不具合箇所説明図

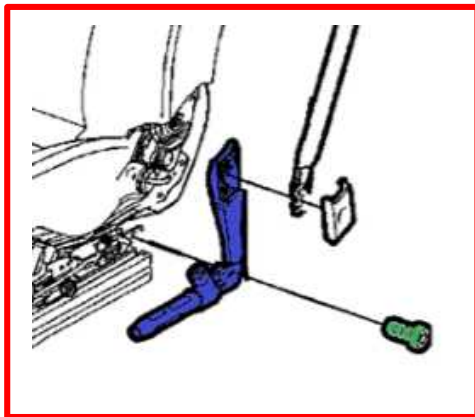
運転席及び助手席のシートベルトにおいて、シートベルトプリテンショナのロック機構が不適切なため、衝突時等にシートベルトプリテンショナをロックできないものがある。そのため、適切に乗員を拘束できないおそれがある。

全車両、運転席及び助手席のシートベルトプリテンショナを対策品に交換する。

左Aピラー部分に黄色ペイントを塗布する。
